RESOLUCION No. 2679

"POR MEDIO DEL CUAL SE NIEGA UN PERMISO DE VERTIMIENTO DE AGUAS RESIDUALES DOMÉSTICAS PARA UN ALOJAMIENTO RURAL Y UNA VIVIENDA EN EL PREDIO 1) VD LLANO GRANDE LT EL MIRADOR VEREDA LLANO GRANDE MUNICIPIO DE SALENTO Y SE ADOPTAN OTRAS DISPOSICIONES"

"CONCEPTO TÉCNICO PARA TRÁMITE DE PERMISO DE VERTIMIENTO CTPV-294-2023

Imagen 3. Capacidad de uso de suelo en la ubicación del vertimiento 2
Fuente: Google Earth Pro

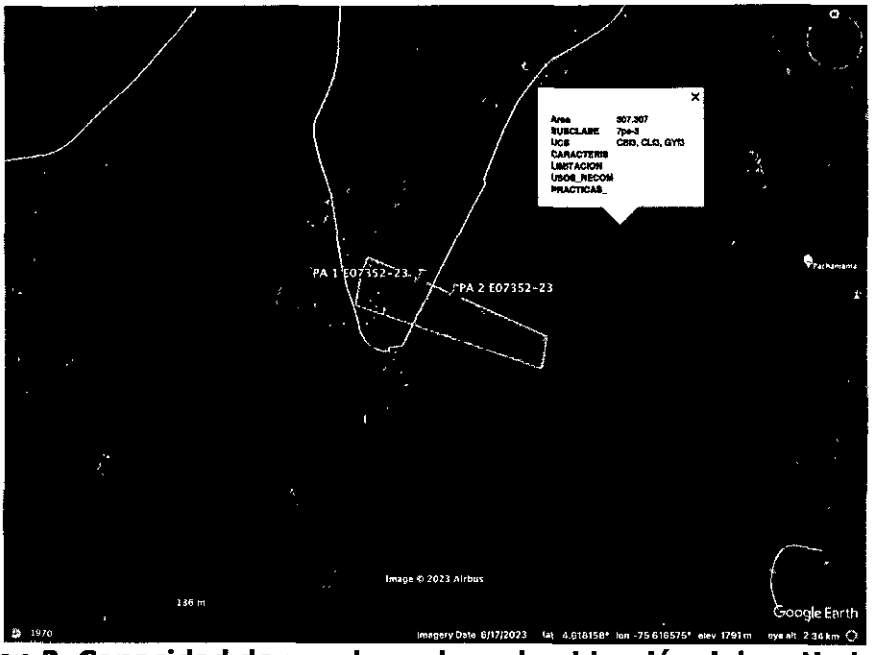
- El predio se ubica por fuera de áreas forestales protectoras de las que habla el artículo 2.2.1.1.18.2 del Decreto 1076 de 2015.
- El punto de descarga del STARD 2 se encuentra sobre suelo con capacidad de uso agrológico 7pe-3 (ver Imagen 3)."
